הנדון: מנהרה למילוט בחירום מחפירות הלני

הנדון: עיר דוד – מנהרות - מילוט

מנהרת הלני

# חפירות גבעתי

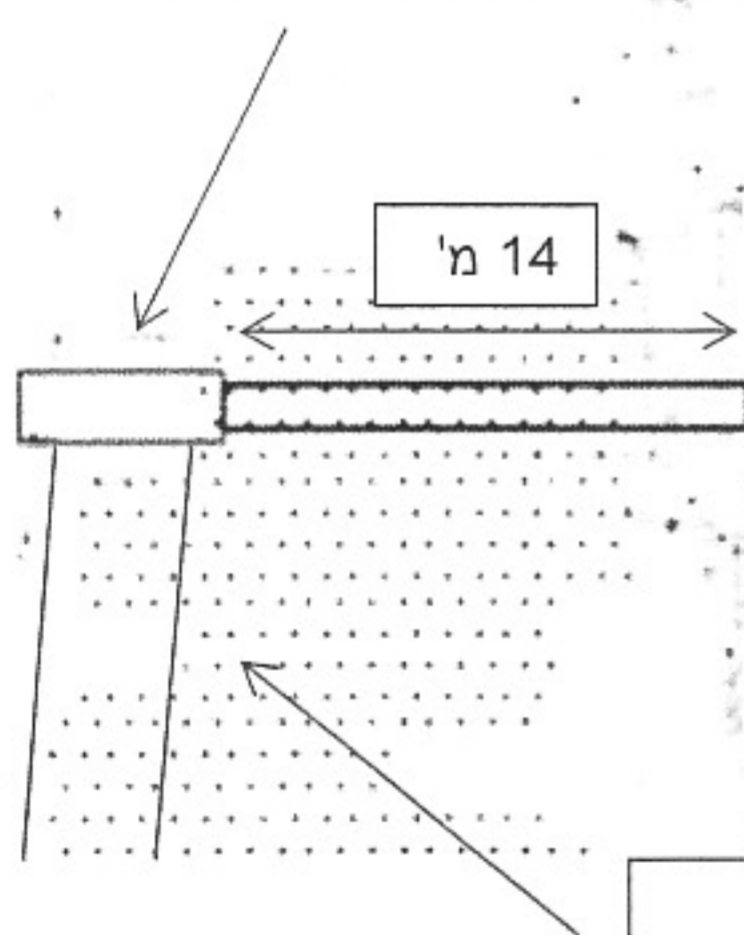
1. לקראת תחילת החפירות בחפירות הלני (מעל תעלת הניקוז, ממתחם גבעתי לכיוון דרום) ישנו הכרח בטיחותי בפתחת דרך גישה נוחה למקום אשר תהווה דרך מילוט במקרה חירום.
2. הדרך המוצעת הינה חפירת מנהרת מילוט באורך של כעשרה מטרים ממתחם גבעתי אל שטח ההתארגנות בתחילת החפירה.
3. רוחב המנהרה המינימלי- 1.5 מטרים, וגובהה המינימלי- 2 מטרים.
4. שיטת החפירה והדיפון של המנהרה מחייב תכנית הנדסית מאושרת.

תא התחלת  
מנהרה

פתח מנהרת  
מילוט דרושה

תוואי המנהרה
